한국도로교통공단 감사

통 보

제 목 보호구역 실태조사 성과품 작성 미흡

[그림 1] 보호구역 실태조사 도면층 오류

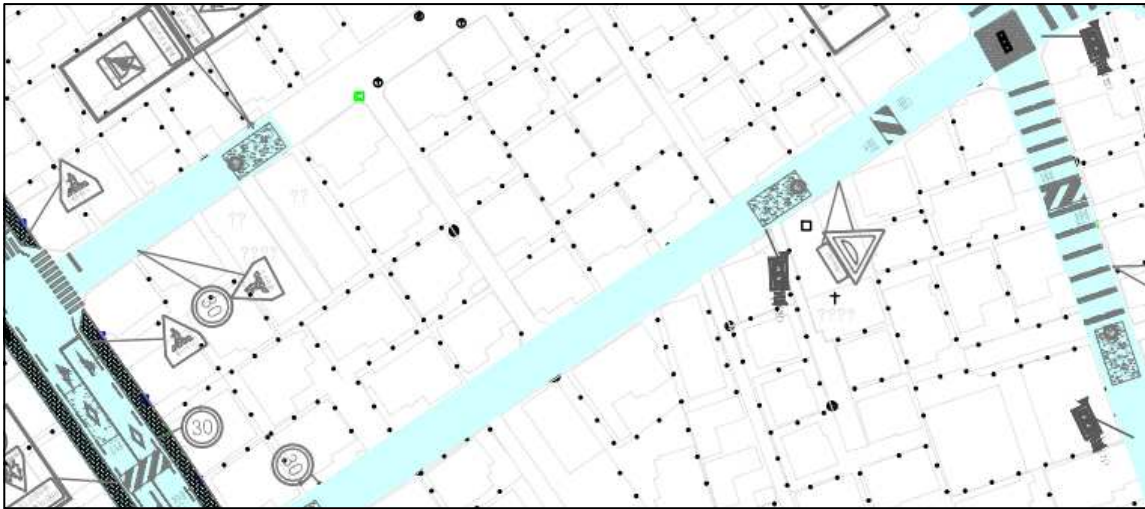
그런데 안전시설부는 2025년 ○○○ 보호구역 실태조사 보고서 전체에 ‘TAAS’가 아닌 ‘TASS’로 표기했으며, [그림 1]과 같이 ●●●●●● ●● 보호구역 실태조사 지점의 도면층 작업 미흡으로 불특정 시설물이 반복적으로 표기됐다.

조치할 사항 안전시설부장은 대외기관 제출용 성과품 오류 방지 및 품질 향상으로 공단 위상 제고에 노력하시기 바랍니다.(통보)
